# PREVOST

## BULLETIN DE GARANTIE

### BG23-17

DATE :	Juillet 2023	SECTION : 07 TRANSMISSION
EXPIRATION:	Juillet 2025	
SUJET :	<b>RESERRER LE BOULON DU CABLAGE DU BERCEAU MOTEUR</b>

### Pour H3-45 et X3-45

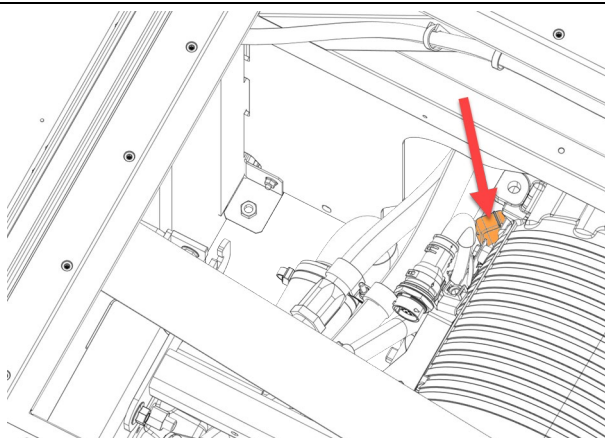
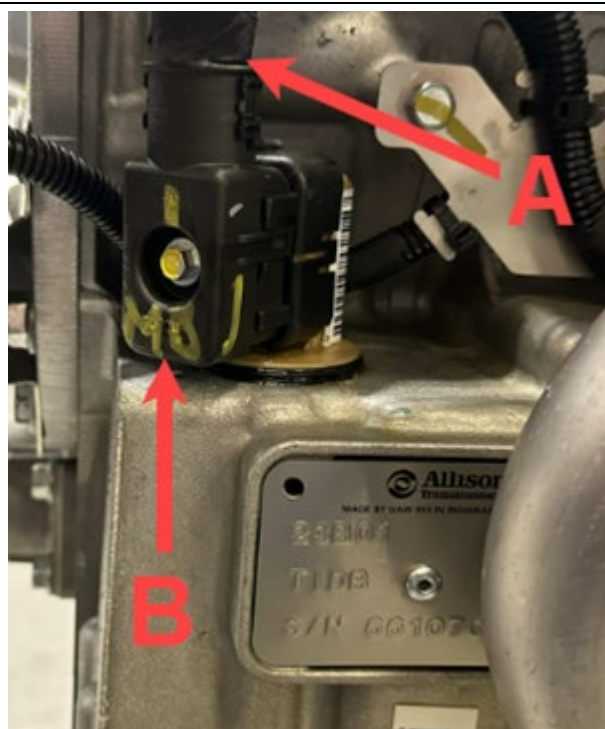
2. Localisez le connecteur A7 sur le câblage du berceau du moteur qui se branche sur la transmission.

3. Resserrer le boulon (B) du connecteur (A) à 26 lb-po.
4. Appliquer du vérificateur de serrage sur le boulon.

**For H3-45 VIP and X3-45 VIP**

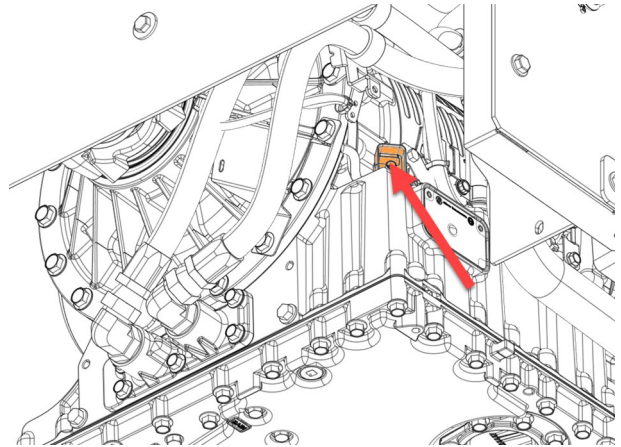
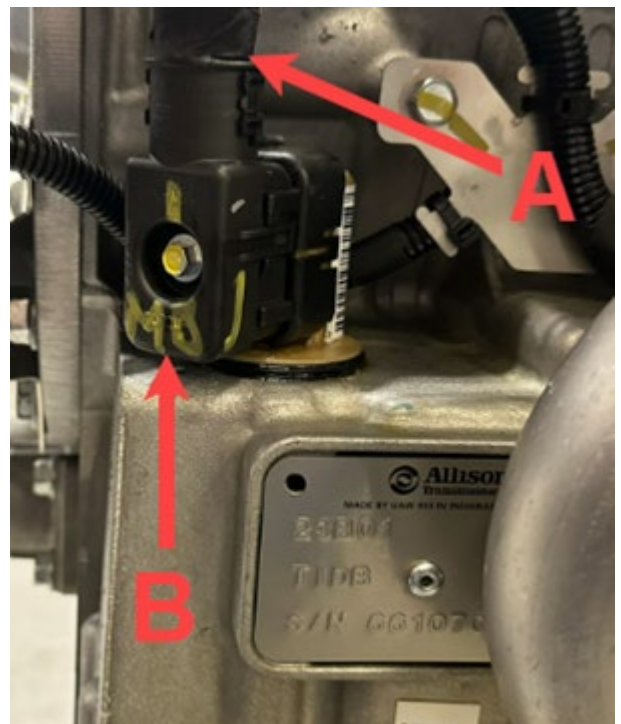
2. Localisez le connecteur A7 sur le câblage du berceau du moteur qui se branche sur la transmission.

3. Resserrer le boulon (B) du connecteur (A) à 26 lb-po.

4. Appliquer du vérificateur de serrage sur le boulon.
